SERVICE-INFO

Materiaalin muutos ohjainrulla 532 0111 10

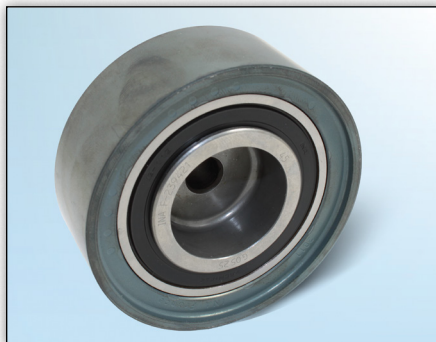
Jatkuvan tuotekehityksemme puitteissa vaihdettiin ohjainpyörän 532 0111 10 juoksupinnan materiaali sintratusta metallista peltiin.

Siirtymävaiheessa voi toimituksissa olla sekä sintratusta metallista, että pellistä valmistettuja ohjainpyöriä.

Molempia ohjainpyörätyyppejä voidaan niiden eroista huolimatta käyttää rajoituksetta luettelossa esitetyissä ajoneuvoissa.
